美浜発電所基準地震動策定における問題点

－地盤構造モデルについて－

赤 松 純 平

図17 反射法地震探査結果の反射面と岩級区分の対比 A測線.

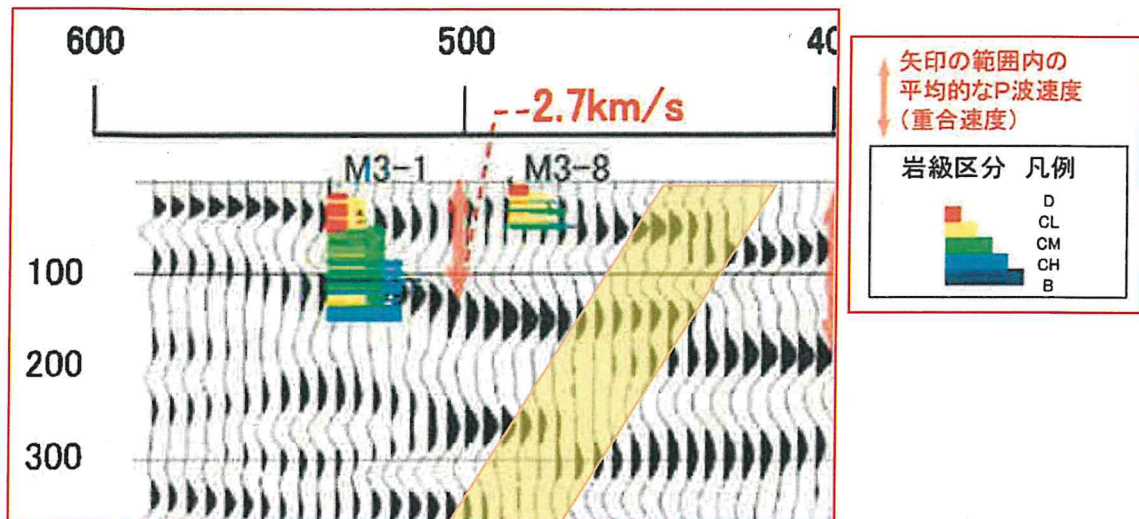
上図の赤枠部分を拡大して下図に示した。3号炉に近接するM3-1孔では、標高約-130mまでの平均的なP波速度は2.7km/s(重合速度)とされている。黄色のマークで示した位置は、反射面の食い違いから推測される逆断層構造 [17 芦田(2018)の指摘]。 [7 (37)]を引用、加筆。
